東北地方太平洋沖地震を踏まえたシビアアクシデント対応等検討委員会
第3回議事次第

東北地方太平洋沖地震を踏まえたシビアアクシデント対応等検討委員会
第 2 回審議の議事概要（案）

委員のご意見に対するご回答

ご意見ご回答リスト

4. 各種条件解析(解析結果のまとめ1/2)

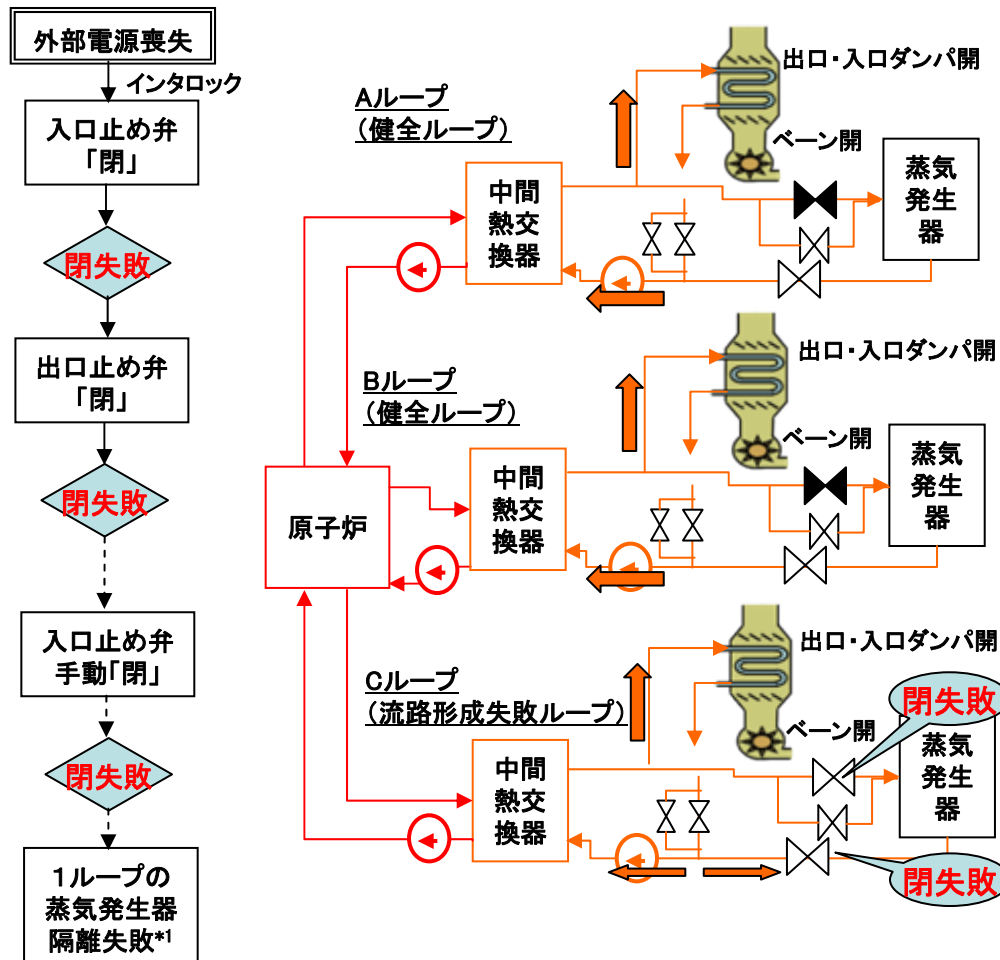
自然循環成立の要因分析については、前提を明示し、一般の人にも分かり易い説明となるように示して欲しい。

⇒ 解析まとめ表に、前提条件（流路の構造健全性確保等）を明示しました。

機器故障による冷却可能ループ数の減少も追加解析し、自然循環による冷却能力を確認しました。

- 流路の構造健全性は確保されることを前提として、自然循環冷却に影響する解析条件を変化させても、「運転時の異常な過渡変化」評価の判断基準をも下回り、低温停止に至ることを確認
- 空気冷却器ベーン・ダンパ手動開閉により、冷却材温度低下は緩やかとなり凍結せず低温停止を維持可能

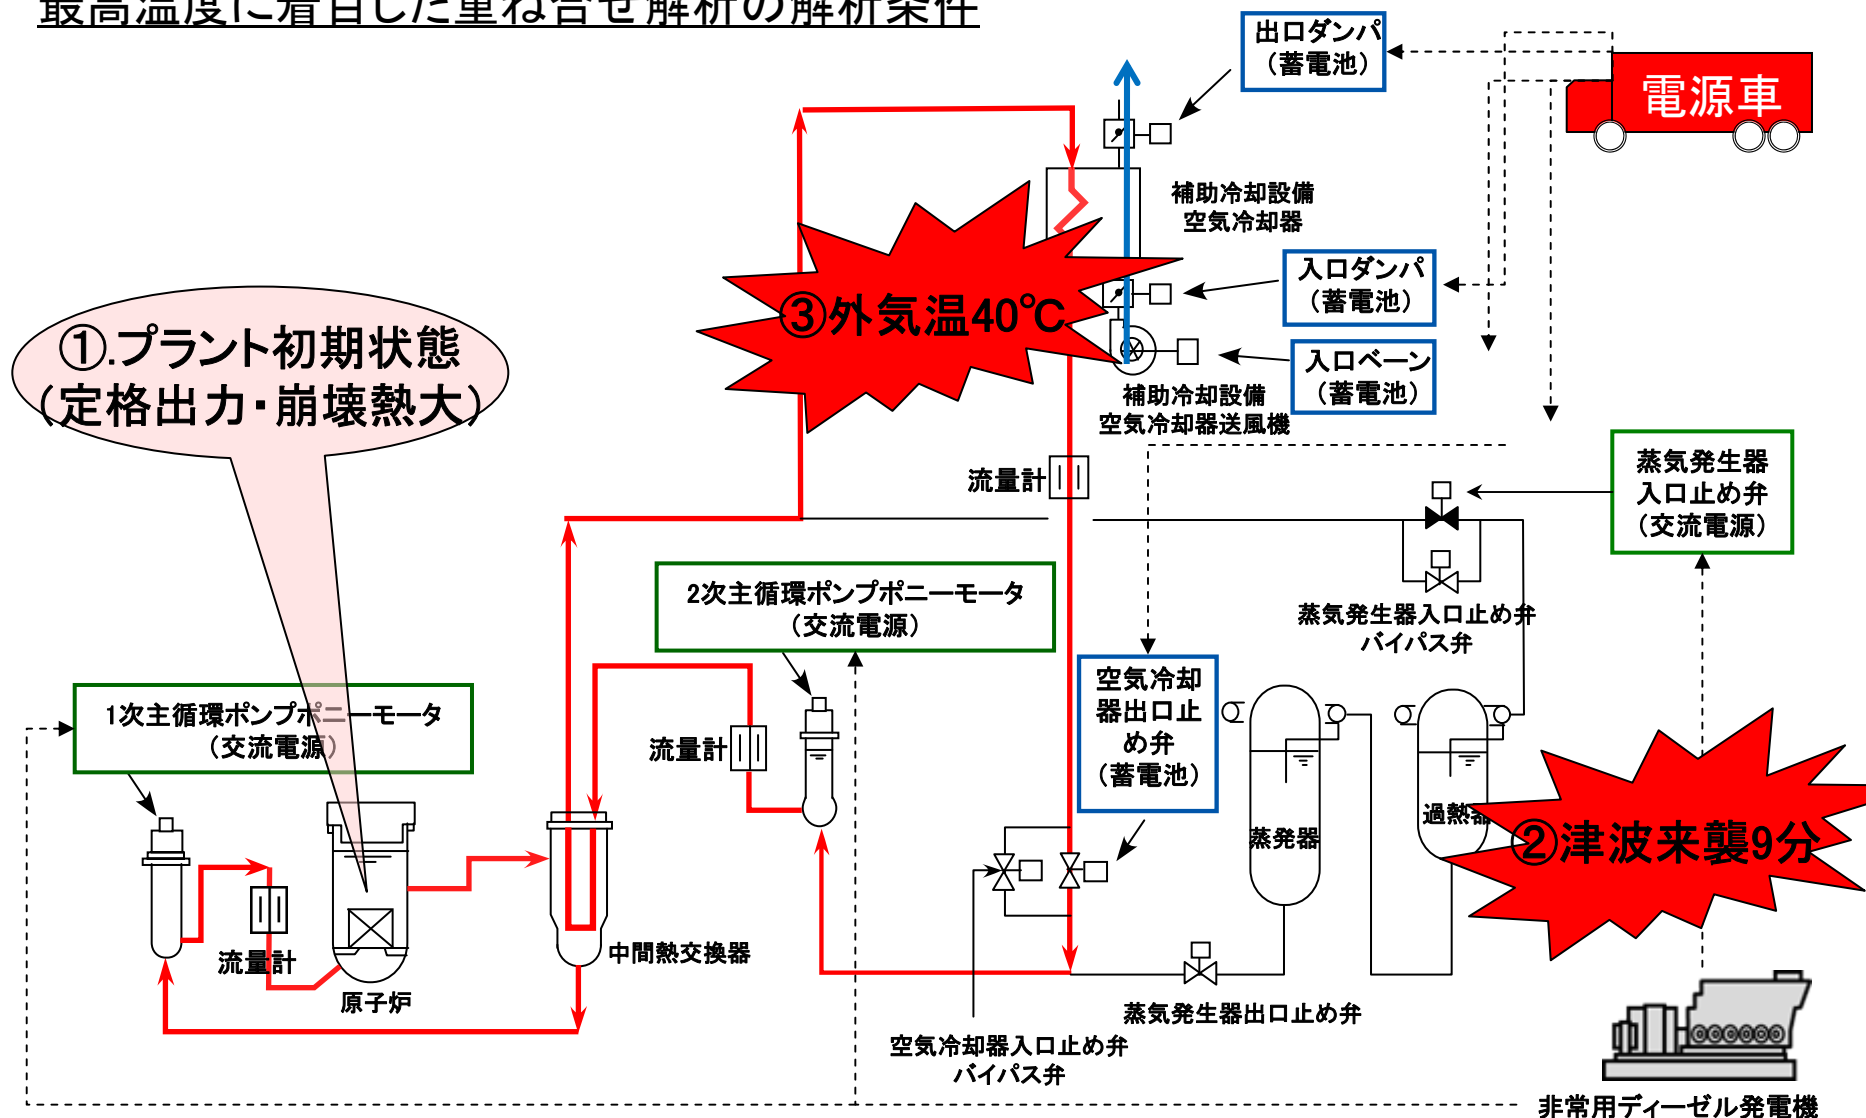
最高温度を評価している燃料温度以外にも熱的に弱い部分がないか、例えばコンクリート温度を示して欲しい。

全交流電源喪失により換気空調設備も停止するため、配管や容器内のナトリウム温度と雰囲気温度の差により、徐々に、雰囲気や構造物の温度は上昇するが、次のことから、コンクリート温度の上昇はゆるやかである。

- ・炉心の崩壊熱は自然循環によるナトリウム循環で空気冷却器による空気で除熱。
- ・1次主冷却系循環ポンプ等の運転も停止することによる機器の発熱がなくなる。
- ・ナトリウム配管や機器、容器、壁には保温材を設置。

一例として、換気空調設備停止を想定した場合の格納容器内の温度変化を評価した例（但し、原子炉停止後の冷却はポニーモータ運転による強制循環冷却）によると、雰囲気温度に伴いコンクリート温度もあがるが断熱材があるため、停止後の温度変化はゆるやかであり、10日以上経過しても、コンクリート表面でも100℃以下である。

なお、「もんじゅ」用コンクリートに対して91日間、175℃で加熱試験を実施した結果※、有意な強度低下はなかった。

A. 最高温度に着目した重ね合せ解析(2/2)

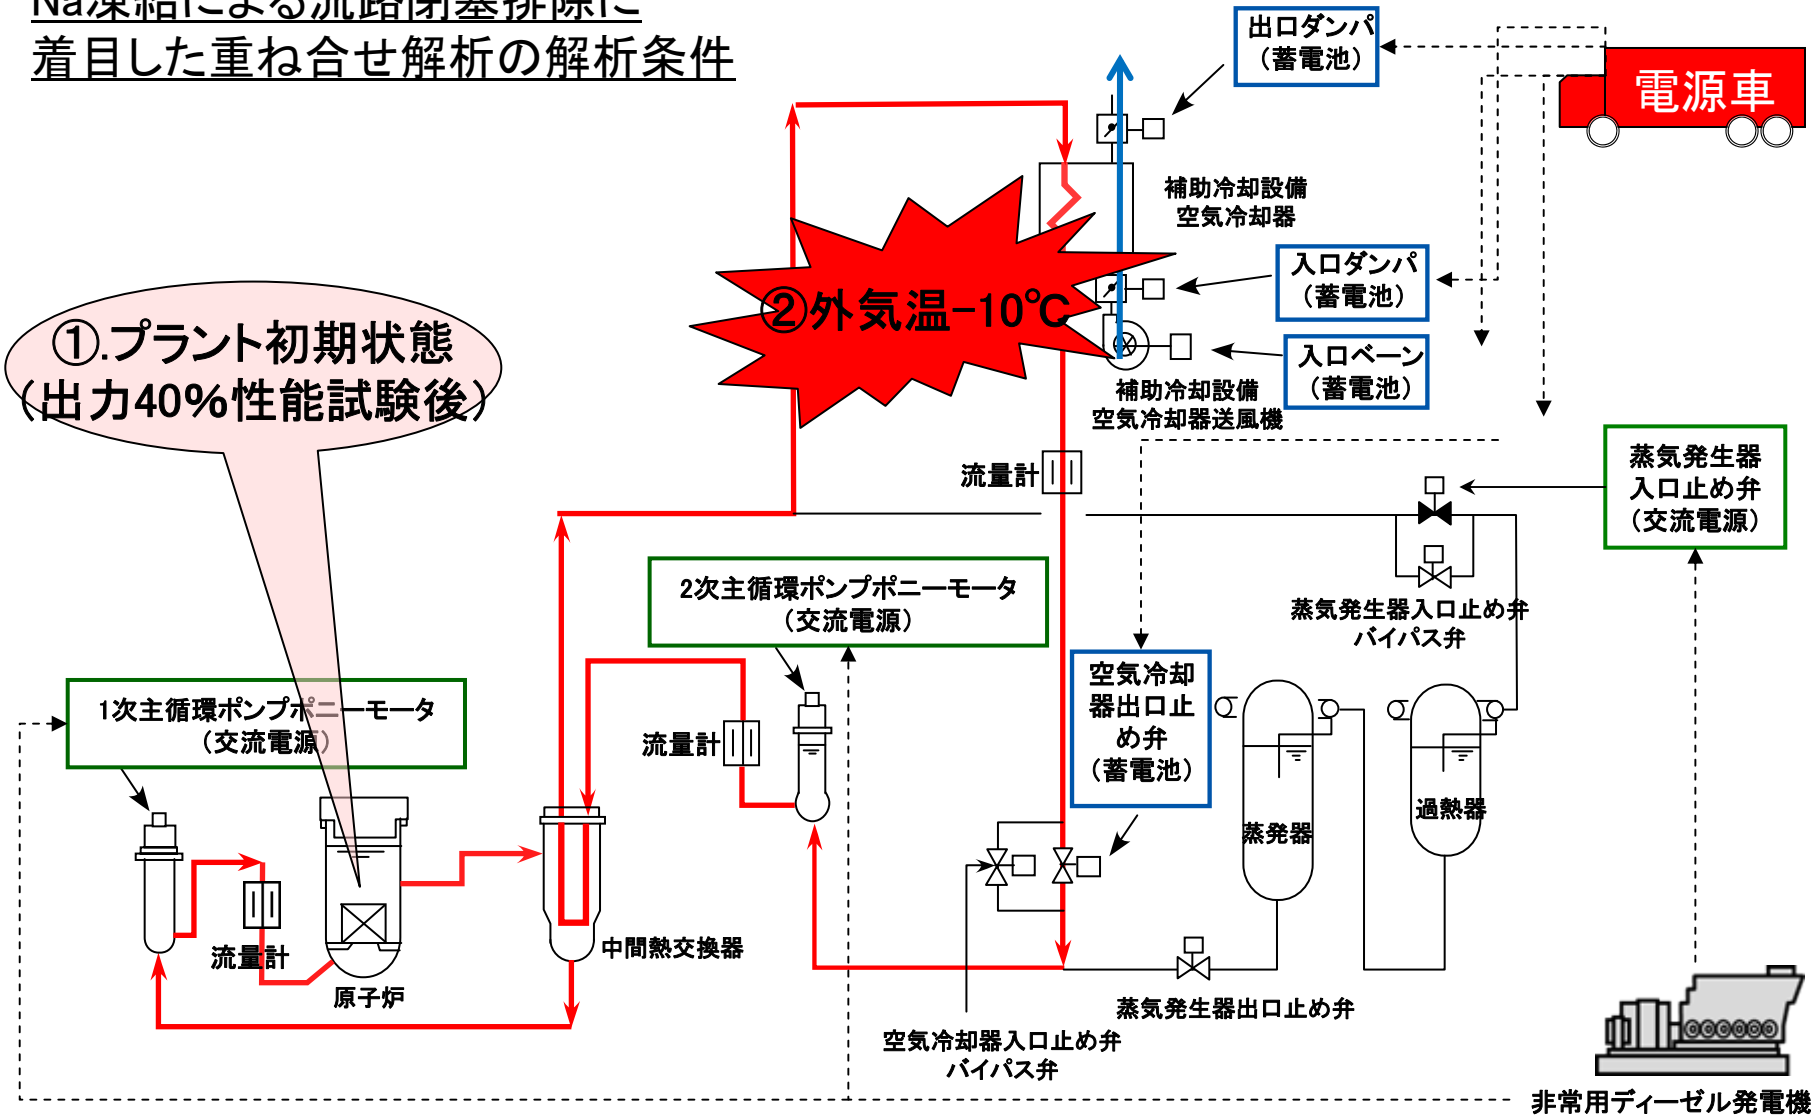
各種条件解析において、独立している要因を重ね合わせた場合の結果を示して欲しい。

- 被覆管最高温度は、9分後の津波来襲により、基本解析より約70℃高くなるが、制限温度(<830℃)を下回る
- 崩壊熱が高く、空気冷却器の除熱力は低いが、自然循環冷却により約20日後に低温停止に至る

- 約18時間で低温停止に至るが、空気冷却器入口ベーン・出口ダンパを手動で閉じる時間の余裕はある
- 空気冷却器入口ベーン・出口ダンパ手動閉により冷却材の降温を遅らせ、Na凍結による流路閉塞までに電源を復旧させるだけの時間は十分にある
